Schlussbericht

07. April 2017

Gemeinde Flawil

**Studienauftrag**  
**Marktplatz Flawil**

## 7.1 Schmid Landschaftsarchitekten, Zürich

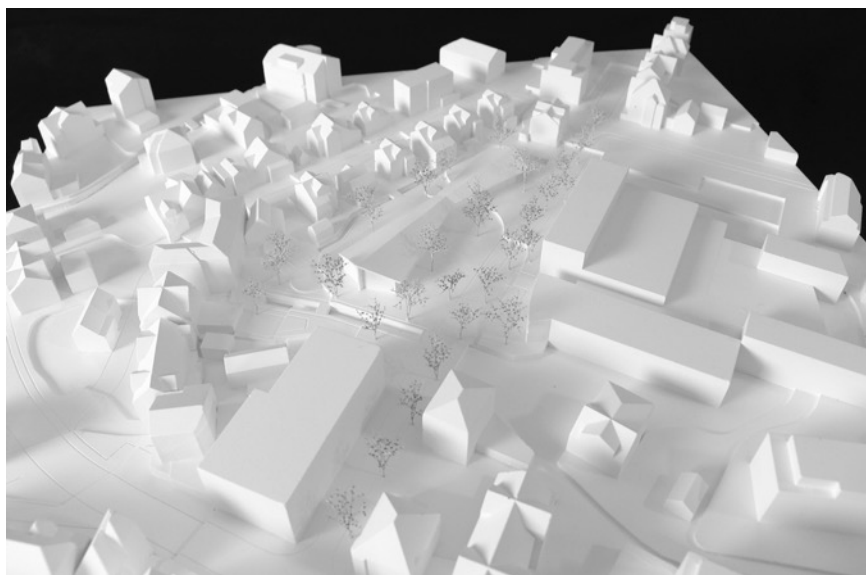
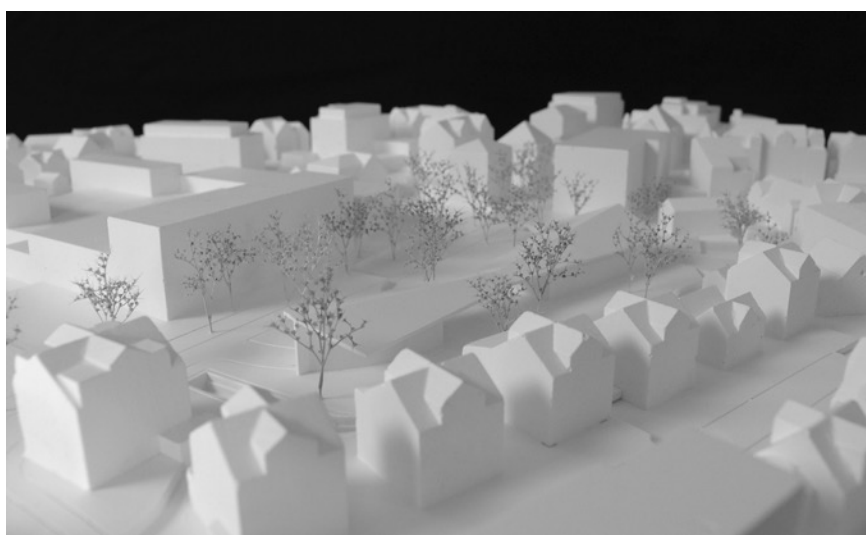
Die Umgestaltung des Marktplatzes und der Neubau eines Kulturraums | Markthalle werden in diesem Projektvorschlag mit konzeptioneller Klarheit und Selbstverständlichkeit in den anspruchsvollen, heterogenen Kontext eingepasst. „Wenn die Ränder fehlen, muss die Mitte umso kräftiger werden“, dieser Grundgedanke wird überzeugend umgesetzt. Mit der Situierung der Markthalle in Längsrichtung des Platzes werden zwei Aussenräume geschaffen, die sich stimmungsmässig unterscheiden. Durch die offene überdeckte Mitte bleiben sie jedoch miteinander verbunden.

Die Markthalle prägt als zentrierendes Element die Platzmitte und gibt dem Ort eine ganz neue Bedeutung. Ein durchgehendes Dach, auf einer Trägerstruktur in Holz ruhend, überspannt den Platz in seiner gesamten Länge und bildet eine einprägsame, identitätsstiftende Figur. Landwirtschaftliche Zweckbauten, wie Scheunen und Remisen, sind typologische Vorbilder, welche mit ihrer Polyvalenz vielfältige Nutzungen ermöglichen. Die geforderten Funktionen werden auf selbstverständliche Weise unter einem Dach zusammengefasst und sind direkt von aussen zugänglich. Unkompliziert und veränderbar wie Scheunen mit ihren grossen Tenn-Toren stellen sich die Verfasser den Gebrauch des Kulturraumes vor, der mit wenigen Handgriffen vom Theatersaal in einen gedeckten Markt umfunktioniert werden kann. Der architektonische Ausdruck ist unverwechselbar auf den Ort und die Nutzung zugeschnitten. Dabei steht nicht das Gebäude als architektonischer Entwurf im Vordergrund; die äussere Erscheinung ist vielmehr das Resultat von Funktion und Konstruktion. Die Holzkonstruktion ist einfach und repräsentativ. Das grosszügige Vordach bietet einen wirkungsvollen Witterungsschutz. Dies verspricht eine hohe Alltagstauglichkeit und gewährleistet die geforderte Robustheit im Gebrauch.

Die Markthalle wird von einem Kiesplatz mit einem lichten Baumhain aus Spitzahorn und Tulpenbäumen umgeben. Durch eine genügende Überdeckung der Tiefgarage wird dafür gesorgt, dass Bäume überall gepflanzt werden können. Der Platzbereich zwischen Markthalle und Migros hat öffentlichen Charakter. Aktivitäten wie Markt und Veranstaltungen finden hier statt, wobei Migros, Tiefgarage und angrenzende Nutzungen dafür sorgen, dass der Platz auch im Alltag belebt ist. Die Ausstattung dieses Bereichs sollte darum auch Möglichkeiten bieten, zu verweilen. Der östliche Platzbereich am Tüfibach bekommt im Kontext der Rückfassaden der Stickerhäuser und mit den Kinderspielangeboten eine ruhige, familiäre Atmosphäre. Der Marktplatz ermöglicht soziale Interaktionen indem selbstverständliche, alltägliche Nutzungsmöglichkeiten für alle Altersgruppen und Bevölkerungsschichten angeboten werden.

Dorfbach und Tüfibach werden offen zwischen Natursteinmauern geführt und grenzen den Marktplatz vom Parkplatz der Raiffeisenbank und von den rückwärtigen Gärten der Stickerhäuser ab. Drei Übergänge verbinden den Platz mit den angrenzenden Dorfteilen. Im Siedlungsgebiet wurden früher Bäche oft industriell genutzt und darum kanalisiert geführt. Ortsspezifisch wird im Pro-

jekt dieses traditionelle Bild aufgenommen und damit eine klare Differenzierung zu naturnahen Bachläufen ausserhalb des Siedlungsgebiets gemacht. Die offene Bachsohle ermöglicht eine gewisse Dynamik des Wasserlaufs und den standortgerechten Bewuchs von Sohle und Mauerritzen. Die Überdeckung des Tüfibachs mit einem abgetrepten Gitterrost an der Ostecke des Platzes erscheint nicht zwingend. Die dadurch geschaffene Wegverbindung könnte auch neben dem Bach erstellt werden.

Die Magdenauerstrasse als ortsbauliche Achse wird von einer Reihe Spitzahornbäume begleitet und führt durch den lockeren Hain des Marktplatzes. Die Strassenachse bleibt damit lesbar, unter den Bäumen kann sich der Marktplatz gleichzeitig bis an die Fassade der Migros ausdehnen, die so im Hintergrund den räumlichen Abschluss bildet.

Den Projektverfassern gelingt es überzeugend, dem Ort eine Stimmung zu geben, Nutzungsmöglichkeiten anzubieten und die ortsbaulichen Gegebenheiten neu in Beziehung zu setzen und aufzuwerten. Unter Berücksichtigung der heterogenen Rahmenbedingungen wird ein neuer Ort geschaffen, von dem erwartet werden darf, dass er wesentlich zur Aufwertung und Belebung von Flawil beitragen wird.

## 7.2 Appert Zwahlen Partner AG, Cham

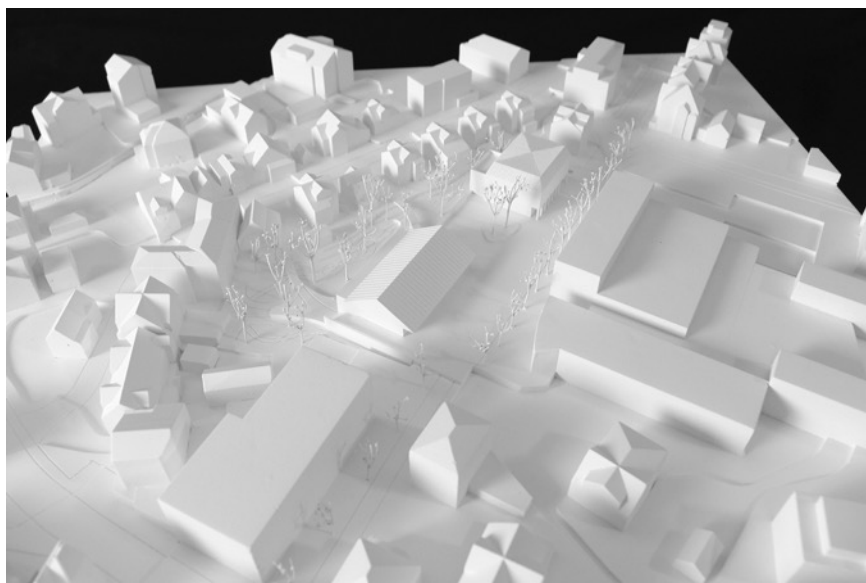
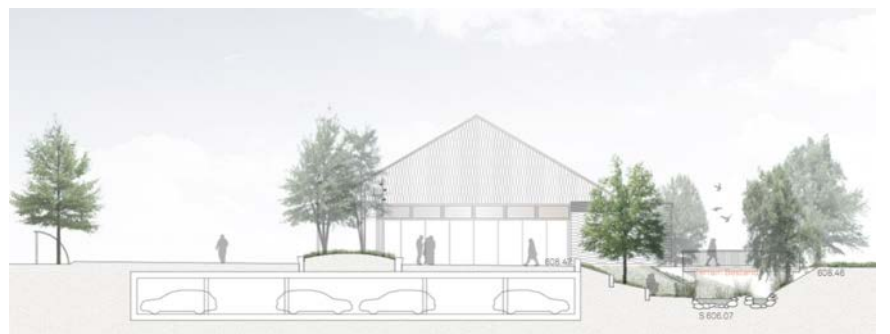
Das Projekt entwickelt sich aus der bestehenden Struktur an der Nord-Süd-Achse der Bahnhofstrasse. Entlang dieser Achse werden östlich zwei Baukörper aufgereiht und vor der Migrosfassade eine Baumreihe vorgeschlagen, welche bis an die südliche Kreuzung geführt wird. Die Baukörper bilden Stadtkanten, welche eine bewusste Trennung und Lesung der ortsbaulichen Typologien entwickeln. Zwischen den kleinteiligen Häusern an der Gupfengasse und der grossmassstäblicheren Bebauung an der ortsbaulichen Achse der Magdenauerstrasse wird, in einem gewissen Sinne als Filter, ein Grünraum eingeschoben. Im Norden wird der Marktplatz durch eine Stützmauer klar vom Parkplatz der Raiffeisenbank abgesetzt.

Das Kulturhaus wird leicht zurückgesetzt westlich der Raiffeisenbank platziert. Die Idee, mittels einer Überdachung die Platzfigur zu weiten, evoziert das Bild einer Markthalle im Zentrum eines Marktplatzes. Die hier vorgeschlagene Setzung und Präsenz des Baukörpers ist weniger eindeutig und vermag im ortsbaulichen Konzept nicht zu überzeugen. Die Raumdimensionen des Foyers und der Nebenräume sind für den formulierten Nutzungsanspruch überdimensioniert. Die Nebenräume greifen als «Rucksack» in den Grünraum. Das Wohn- / Geschäftshaus positioniert sich an der nordwestlichen Ecke des Planungssperimeters und bildet den Schlussstein an der ortsbaulich prägenden Achse. Der dreigeschossige Baukörper mit Dachgeschoss bildet zur bestehenden Bebauungsstruktur der Gupfengasse eine unerwünschte Enge, aus der sich mit der vorgeschlagenen Führung des Tüfibachs einige Vorbehalte ergeben. Die Ausformulierung des Wohn- / Geschäftshauses in Anlehnung eines Stadthauses des 19. Jahrhunderts und die Überlegung, diesen interpretierten Ausdruck in die Reihung der Bahnhofstrasse einzufügen, scheinen stimmig. Die vorgeschlagene Ausformulierung im Projekt überzeugt jedoch weniger.

Die Tiefgarage wird mit einem zweibündigen Erschliessungsprinzip vorgeschlagen und bietet 69 Abstellplätze. Über 10 % werden für Wohnungen und Gewerbe belegt sein. Daraus ist die vorgeschlagene Dimension der Tiefgarage eher zu knapp. Die zwei Zugänge zur Tiefgarage sind gut positioniert. Die acht Wohnungen ab dem ersten Obergeschoss mit 2.5 und 5.5 Zimmern folgen in ihrer Grundrisstypologie der Idee des Stadthauses.

Der zwischen dem Wohn- / Geschäftshaus und dem Kulturhaus liegende Platzbereich wird mit einer Bauminsel strukturiert und als Treffpunkt und Ort des Verweilens beschrieben. Die Stimmung und räumliche Ausprägung des Platzbereichs vor dem Kulturhaus hingegen bleibt vage, wenn gerade keine Veranstaltung stattfindet. Die Platzfläche des Marktplatzes wird in Ort beton vorgeschlagen, was im Kontext von Flawil als zu harte Massnahme erachtet wird. Den Projektverfassern gelingt es einen ablesbaren Ort zu schaffen, jedoch wird die Aufgabe und ihre räumliche Umsetzung zu eng interpretiert. Die Aktivierung der Platzfläche mit einem Café-Bistro zur vorgeschlagenen «Piazzetta» ist interessant, die Nachfrage dazu wird kritisch hinterfragt. Die Platzkante zum Tüfibach wird mit einer Sitzkante aus Beton gestaltet. Ab dem Platz führt die

hindernisfreie Verbindung über eine Brücke zur Gupfengasse. Zwischen dem Kulturhaus und der Raiffeisen wird die zweite geforderte, nicht hindernisfreie Fussgänger Verbindung zur Gupfengasse vorgeschlagen. Bei der Raiffeisenbank wird durch die vorgeschlagene Neuordnung der Parkplätze leider deren Anzahl verringert. Die Magdenauerstrasse als ortsbauliche Achse soll in ihrer räumlichen Ausprägung die Begegnungszone aus der Bahnhofstrasse fortführen und am Wohn- / Geschäftshaus einen Abschluss finden. Die Hainbuchenreihe vor der Migrosfassade dient dem Platzraum als nordwestlicher Abschluss und wird bis zur Bachstrasse geführt. Zusammen mit der Arkade des Wohn- / Geschäftshauses wird die Begegnungszone am „Schlussstein“ vorbeigeführt, was dem ortsbaulichen Ansatz widerspricht.

Am Tüfibächli soll ein natürlicher, weicher Grünzug geschaffen werden. Diese Annahme ist bei genauerer Betrachtung des vorhandenen Raums, der geringen Wassermenge, der beachtlichen Höhendifferenz zwischen Platz und Wasserspiegel und der nötigen baulichen Massnahmen im Böschungsbereich doch sehr optimistisch und idealisiert. Die dargestellten Schnitte zeigen, dass die formulierten Zielvorstellungen nicht eingelöst werden können. An der nordseitigen Abschlussmauer des Platzes wird der Dorfbach offen unter einem Rost aus Gusseisen geführt, ebenso der Tüfibach südwestlich des Wohn- / Geschäftshauses. Diese Massnahme ist nicht nachvollziehbar, da die Flächen an beiden Stellen nicht begehbar sein müssen.

Die Verfasser verarbeiten die Absicht der Ortsplanung des 19. Jahrhunderts und zeigen, als einzige Teilnehmer, einen Lösungsansatz mit einer Wohnnutzung auf. Die Stärkung der Nord-Süd-Achse schafft eine klare Lesung und innere Bindung. Der Grünraum am Tüfibach als Filter zur kleinteiligen Bebauungsstruktur folgt sinnfällig der formulierten Haltung und ist nachvollziehbar. Jedoch werden die versprochene Aufenthaltsqualität und die bauliche Gestaltung kritisch beurteilt. Die Stellung der Bauten, ihre Massstäblichkeit und die räumlichen Bezüge ergeben eine baulich dichte Situation, die aber die Entwicklung und Ausprägung der Freiräume dazwischen behindert und darum an diesem Ort als Beitrag nicht überzeugen kann.

### 7.3 Mettler Landschaftsarchitektur AG, Gossau

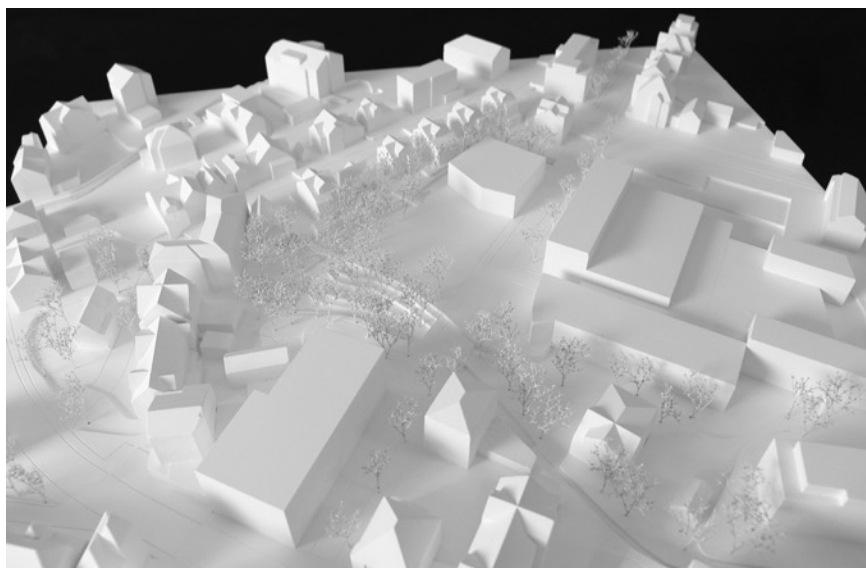
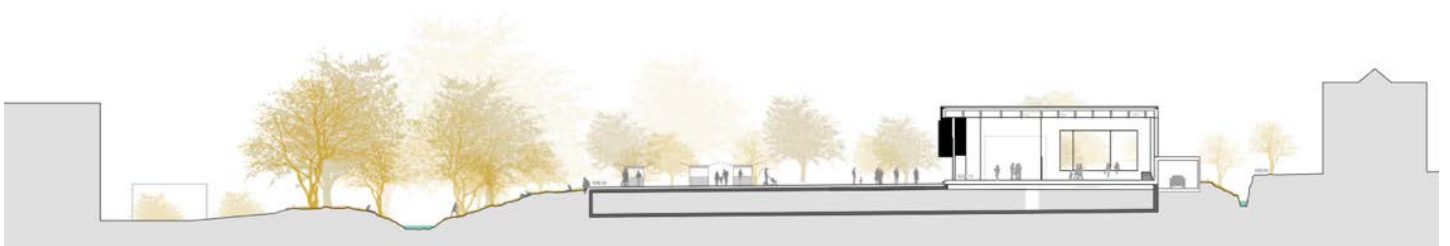
Das Projekt definiert den Marktplatz als Abschluss der städtebaulich wichtigen Achse Bahnhofstrasse – Magdenauerstrasse. Diese Konzeption wird durch die Setzung der Kulturhalle am südwestlichen Randbereich als Endpunkt dieser Achse verdeutlicht. Vor der Kulturhalle liegt ein offener Platz, der zweiseitig von einem naturnah gestalteten Bachraum umfasst wird und die Magdenauerstrasse sowie den Eingangsbereich der Migros miteinbezieht.

Marktplatz und Kulturhalle sind aufeinander bezogen. Die Kulturhalle bestimmt den Charakter und die Stimmung des Platzes wesentlich, da sonst keine anderen, starken Raumdefinitionen gesetzt werden. Die bestehende Platanenreihe entlang der Magdenauerstrasse wird aufgelöst, der Vorplatz der Migros wird in die Platzfläche einbezogen. Eine Aussage, wie der Übergang vom Platz zur Migros gestaltet werden soll, fehlt. Die Fläche des Platzes wird als fugenloser Splittmastixasphalt ausgeführt und durch einen umlaufenden Natursteinfries begrenzt. Über der Tiefgarage wird konsequent auf Baumpflanzungen verzichtet. Mit Möblierungselementen und einem Trinkbrunnen wird versucht, dem Platz eine Aufenthaltsqualität zu geben. Dies genügt wahrscheinlich nicht, um im fließenden Raum zwischen Migros, Kulturhalle und den Bäumen des Bachbereichs einen stabilen Ort zu schaffen und eine Nutzung zu initiieren.

Der Bachöffnung wird grosse Bedeutung beigemessen. Ein naturnah gestalteter Freiraum bildet das Gegenstück zum urban geprägten harten Marktplatz. Dorfbach und Tüfibach werden konsequent offengelegt und in einem modellierten Bachraum mit flacheren und steilen Uferbereichen geführt. Diese sind mit einheimischen Baumarten locker bepflanzt, so dass Durchblicke zu den angrenzenden, vorhandenen Bauten bestehen. Zwei Fussgängerbrücken verbinden den Platz mit der Gupfengasse. Schmale Trampelpfade sollen die Zugänglichkeit der Bäche ermöglichen. Die naturnahe Ausbildung der Bachböschungen sowie ihre Steilheit dürften mit der vorgeschlagenen Nutzbarkeit des Bachraums einen gestalterisch kaum lösbaren Widerspruch bilden.

Die Kulturhalle zeigt sich als kompaktes, polygones Volumen, welches situativ auf die Umgebung reagiert. Die abgewinkelte Eingangsfront, welche sich zum Platz orientiert, lädt Besucher ein, die Halle zu betreten. Die Fassadengestaltung als semitransparente Hülle mit beweglichen Schiebeelementen verspricht eine attraktive äussere Erscheinung, welche sich je nach aktueller Nutzung verändern kann. Die innere Organisation ist logisch und sinnvoll aufgebaut. Das Foyer und die Zugänge orientieren sich auf den Platz respektive zur Strasse hin. Nebenräume befinden sich im rückwärtigen Bereich.

Die Tiefgarage ist unter dem harten Platzbereich angeordnet und der Hauptzugang befindet sich im Foyerbereich der Kulturhalle. Für die Nutzung als öffentliches Parking ist die Zugänglichkeit peripher und nicht gut auffindbar. Die Grösse der Parkgarage erfüllt nur knapp die gestellten Anforderungen. Die überdachte, einspurige Einfahrt zur Tiefgarage ist hinter der Kulturhalle angeordnet und wirkt als unattraktiver, rückseitiger Anbau der Kulturhalle.

Insgesamt handelt es sich um einen Vorschlag, der konsequent die Offenlegung der Bäche thematisiert. Nutzen und Sinnhaftigkeit eines grossen naturnahen Bachraumes im Zentrum von Flawil werden von der Jury jedoch in Frage gestellt, auch im Wissen darum, dass die Wassermenge der beiden Bäche meist sehr gering ist. Der Marktplatz ist asphaltiert und fast baumlos, womit zwar eine grosse Flexibilität für verschiedenste Nutzungen erreicht wird. Es wird aber bezweifelt, ob damit Nutzungs- und Aufenthaltsqualitäten zum Tragen kommen. Das Projekt der Kulturhalle setzt in erster Priorität auf die Funktion als Veranstaltungsort von kulturellen Anlässen. In dieser Funktion überzeugt der Vorschlag, in seiner Alltagstauglichkeit und als Markthalle dagegen weniger. Die Situierung am südwestlichen Randbereich ist zu peripher und es fehlen gedeckte Vorbereiche. Die nordöstlich ausgerichtete Eingangsfront ist zwar richtigerweise zum Zentrum orientiert, liegt dadurch aber oft im Schatten. Der architektonische Ausdruck ist einladend und vielversprechend. Bei der transparenten Fassade mit den beweglichen Schiebeläden gibt es aber hinsichtlich der Konstruktion, dem Unterhalt und der geforderten Robustheit Vorbehalte.

7.4 Carolin Riede  
Landschaftsarchitektin  
BSLA, Zürich

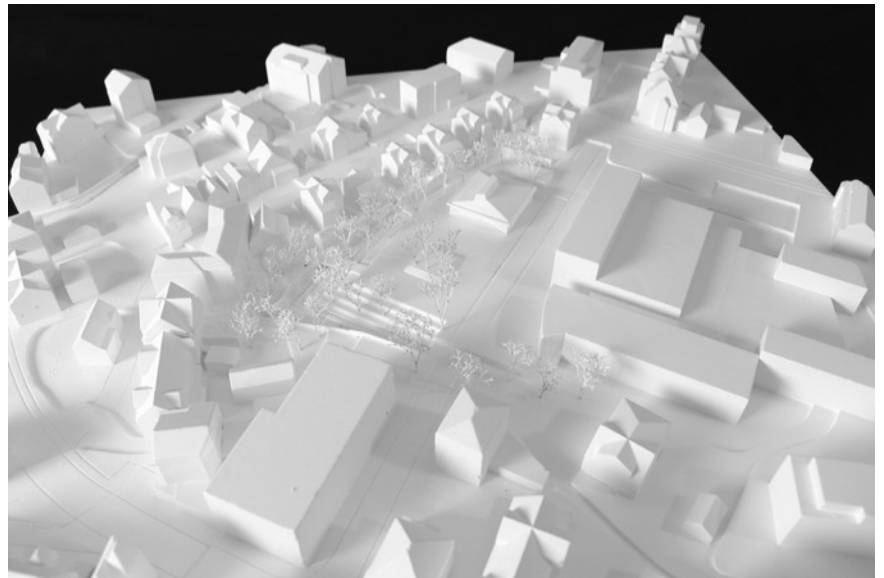
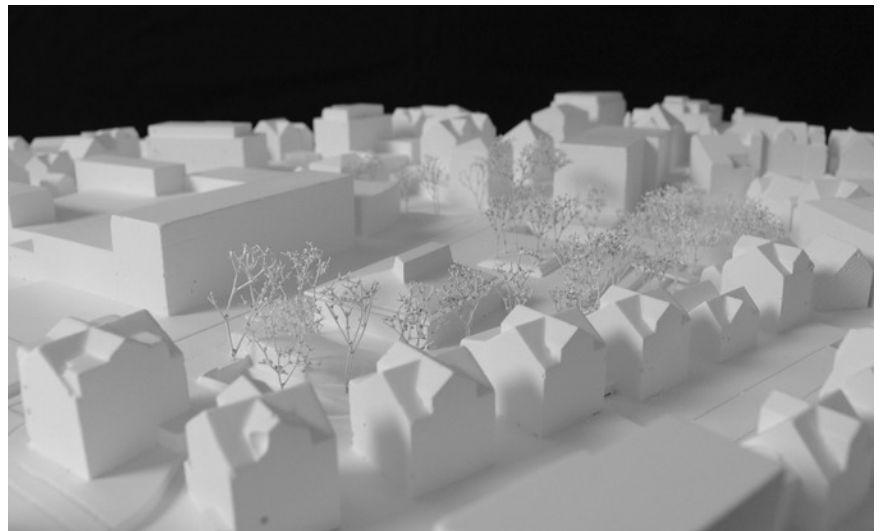
Der Marktplatz und seine raumbildenden Elemente beziehen sich in ihrer Ausrichtung auf die Magdenauerstrasse. Auf dem Platz stehen das Kulturhaus und ein lindengefasstes Podest. Die fast rechteckige Platzfläche tritt auf drei Seiten als Plattform in Erscheinung, von der Böschungen zu den beiden Wasserläufen abfallen. Die orthogonale Ausrichtung wird mit den Sitzstufen, die den Zusammenfluss von Dorf- und Tüfibach begleiten, wieder aufgenommen. Der neue Marktplatz wirkt durch seine Orthogonalität wie in die bestehende Situation eingestanz; der harte Übergang zum Bestand betont das zusätzlich. Eine Mauer trennt den neu gestalteten Bereich vom gewachsenen Kontext ab. Am Fuss der 2 – 3 m hohen Mauer verlaufen die Bäche, die jedoch normalerweise relativ wenig Wasser führen.

Das Kulturhaus als individuell gestalteter Baukörper versteht sich als Teil der Bebauung der Achse Bahnhofstrasse – Magdenauerstrasse, die eine Abfolge von verschiedenartigen Solitärbauten zeigt. Das Gebäude wird darum im südlichen Teil des Platzes an die Strassenkante gestellt und verankert den Platz. Der eingeschossige Pavillon ist mit der Öffnung zum Platz hin und einem Stehfalzblech-Walmdach mit einem markanten laternenartigen Oberlicht konzipiert. Für die Ausführung der Fassaden wird Stampflehm vorgeschlagen. Der dafür wesentlich grössere Arbeitsaufwand soll durch die Mitarbeit der zukünftigen Nutzer aufgefangen und gleichzeitig der Bevölkerung ein einmaliges Bauerelebnis geboten werden. Das im Vergleich mit den anderen Projektvorschlägen mit Abstand kleinste Gebäude in Nutzfläche und Volumen erfüllt das verlangte Raumprogramm. Die aus wirtschaftlicher Sicht begrüssenswerte Beschränkung auf das notwendige Minimum, schränkt die Nutzungsmöglichkeiten dafür stark ein. Die erwartete Flexibilität wird vermisst. Im verbleibenden Zwischenraum zum Tüfibächli ist die zweispurige, überdachte Rampe zur Tiefgarage angeordnet. Auch der Hauptausgang der Tiefgarage, die insgesamt 74 verkehrstechnisch effizient angeordnete Abstellplätze aufweist, überzeugt. Leider ist die wichtige Verbindung zum Zentrum nur über einen schmalen Notausgang im Böschungsbereich zum Dorfbach gelöst.

Auf dem Marktplatz wird ein zentrales Gestaltungselement in Anlehnung an historische Tanzlinden vorgeschlagen. Die quadratische, über dem Platzniveau erhöhte, bühnenartige Fläche ist Treffpunkt, Veranstaltungsraum und Tanzboden. Die Platzfläche ist asphaltiert und grenzt übergangslos an die abfallenden Böschungen. Die Magdenauerstrasse gehört zur Platzfläche, verkehrstechnisch ist sie eine Begegnungszone. Damit wird die Migrosfassade zur räumlichen Begrenzung des Platzes. Der Eingangsbereich der Migros wird neu gestaltet und mit einer Treppenanlage auf den Platz bezogen. Auf dem Marktplatz werden gestalterische Elemente, die eine alltagstaugliche, selbstverständliche Nutzung ermöglichen, vermisst. Das Lindenelement, aus seinem traditionellen, sozialen Kontext herausgenommen, wirkt aufgesetzt und erlaubt in der vorgeschlagenen Ausbildung wenig Aneignungsmöglichkeiten.

Das Projekt ist mit der Setzung des Kulturhauses an der Magdenauerstrasse verankert und wird konsequent aus dem Bezug zur ortsbaulichen Achse entwickelt. Auf den übrigen Seiten des Platzes wird auf einen Bezug zum Bestand verzichtet. Der Marktplatz bietet mit der vorgeschlagenen Ausgestaltung wenig Möglichkeiten für eine alltägliche Nutzung und wird damit der Lage im Zentrum von Flawil sowie der erhofften Aufwertung als Sozialraum nicht gerecht.

## 7.5 Maurus Schifferli Landschaftsarchitekt, Bern

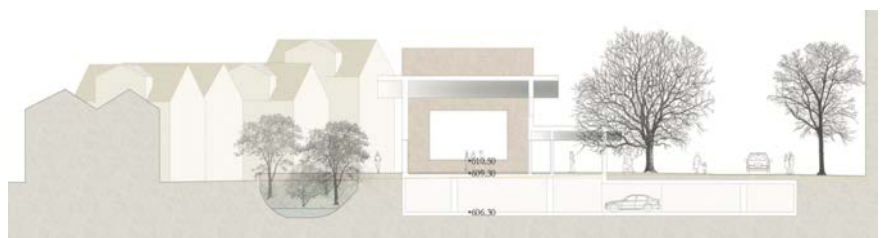
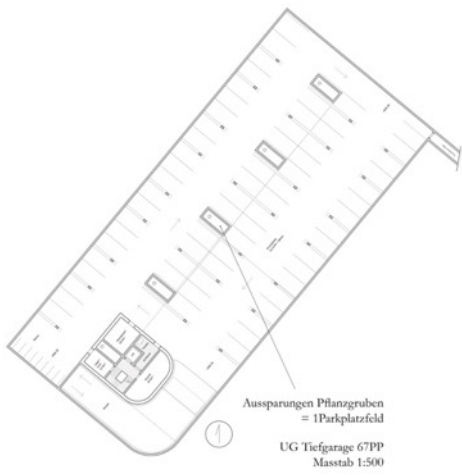
Das Projekt zeigt eine räumliche Dreiteiligkeit von Magdenauerstrasse, Marktplatz mit Kulturhaus und einem Grünbereich entlang dem Tüfibächli. Der Platz wird zwischen der Raiffeisenbank und dem neuen Kulturhaus aufgespannt. Die nach dem Bau der Tiefgarage wieder gepflanzte Platanenreihe bildet die dritte Platzfassade. Der renaturierte Tüfibach liegt als ‚Tälchen‘ zwischen dem Platz und den Rückfassaden der Stickerhäuser.

Das Kulturhaus ist zwischen der Platanenreihe und den Häusern der Gupfengasse möglichst weit im Süden positioniert. Dadurch entsteht eine unerwünschte Enge zwischen dem Neubau und den bestehenden Häusern, zudem wird der Tüfibach in zwei Meter Tiefe durchgeführt. Die zeichenhafte Architektursprache bedingt eine hohe Präsenz am Ort, dessen Umraum leider aus der Setzung fehlt. Der klassisch gestaltete Baukörper, in braunem Klinker und Sichtbeton materialisiert, wird entlang der Magdenauerstrasse als eingeschossiger Baukörper vorgeschlagen. Darin befinden sich die dienenden Räume und an der südwestlichen Ecke der Zugang zur Tiefgarage. Der überhöhte Hauptbaukörper, mit einer Akzentuierung des Bühnenraumes zum Tüfibach, greift mit einem ausladenden Tonnengewölbe in den Platzraum. Dieses bildet den Auftakt und leitet aus dem gerichteten Platzraum in das Foyer und weiter in den Saal – eine schöne räumliche Abfolge. Leider kann der Baukörper aus der Setzung und in der vorgeschlagenen Höhenentwicklung seine Qualitäten kaum zur Entfaltung bringen. Der Ausdruck des Baukörpers und die Referenz zu den barockisierenden Elementen des Toggenburgerhauses, resp. des Bürgerhauses, scheinen in dieser Ausformulierung gesucht. Eher werden Bezüge zur Industriegeschichte hervorgerufen, insbesondere aus der konstruktiven Durchbildung und Materialität. Das Nebeneinander der zweispurigen offenen Tiefgaragenzufahrt und dem überhöhten «Rücken» der Kulturhalle zeigt sich nachteilig in der Gesamtwirkung. Ein Baukörper dieser Präsenz möchte umgangen werden können. Die Tiefgarage mit gesamthaft 69 Parkplätzen ist gut organisiert. Für Besucher wird ein Zugang in die Tiefgarage an der südwestlichen Ecke, direkt bei der Zu- und Ausfahrt in die Tiefgarage vorgeschlagen – als öffentliches Parking ist die Zugänglichkeit jedoch zu peripher und nicht gut auffindbar.

Die Platzfläche des Marktplatzes ist in einem speziellen Asphalt vorgesehen. Den Platzrand zum Tüfibächli bilden Sitzstufen aus braunem Klinker. Ein Brunnen ist die einzige Ausstattung des Platzes. Angebote, die zum Verweilen einladen, wie z. B. Sitzmöglichkeiten für ältere Menschen, fehlen. Der Dorfbach verläuft unter dem Platz, erhält jedoch eine hörbare Präsenz. Ein schmaler Gitterrost zeigt den Bachverlauf und macht sein Plätschern hörbar, da er unterirdisch über eine getreppte Sohle fliesst. Ausserdem wird bei Regen das Oberflächenwasser des Platzes über einen Speier in den Dorfbach geleitet. So entsteht ein temporärer Wasserfall. Den Projektverfassern gelingt es hier, unauffällige Gegebenheiten wahrzunehmen und gestalterisch überzeugend umzusetzen.

Die Magdenauerstrasse als ortsbaulich wichtige Achse soll in ihrer räumlichen Ausprägung nach dem Bau der Tiefgarage wiederhergestellt werden. Obwohl auf der Strasse eine Begegnungszone vorgesehen ist, wirkt sie wie bisher als Fahrbahn, die neben dem Platz vorbeiführt. Der Marktplatz ist durch zwei Fusswege mit der Gupfengasse verbunden. Eine Brücke in behindertengerechtem Gefälle liegt etwas versteckt hinter dem Kulturhaus. Ein zweiter Verbindungsweg führt vom Parkplatz Raiffeisenbank dem offenen Teilstück des Dorfbachs entlang zu einem neu geschaffenen Platzbereich zwischen dem Grünraum des Tüfibächlis und den bestehenden Bauten.

Das postulierte ‚lauschige Tälchen‘ des Tüfibachs bekommt wenig Raum um die angestrebten naturnahen Qualitäten zu entwickeln. Auf Seite der Gupfengasshäuser wird es durch eine Stützmauer von teilweise beachtlicher Höhe begrenzt. Die Böschungen sind örtlich so steil, dass sie nicht begehbar sind. Im oberen Teil des Bachlaufs sind beidseitig Stützmauern notwendig. Die vorgeschlagene Bepflanzung mit Weiden, Eschen und Erlen ist hier zwischen den engstehenden Häusern nicht realisierbar.

Das Projekt zeigt den interessanten Ansatz, den Marktplatz als dreiseitig klar begrenzten Raum zu verstehen, der sich zwischen Raiffeisenbank und Kulturhalle aufspannt und von den Häusern der Gupfengasse durch das Tüfibachtälchen und einen Filter aus Bäumen abgesetzt ist. Die Stellung des Kulturhauses bewirkt jedoch eine enge und gedrängte Situation zwischen den Bauten, der Allee und dem Tüfibach mit seinen Baumpflanzungen. Vermisst werden Massnahmen oder Angebote, die zur Belebung beitragen und den Marktplatz auch im Alltag zu einem Ort machen, wo man selbstverständlich und gern verweilt.
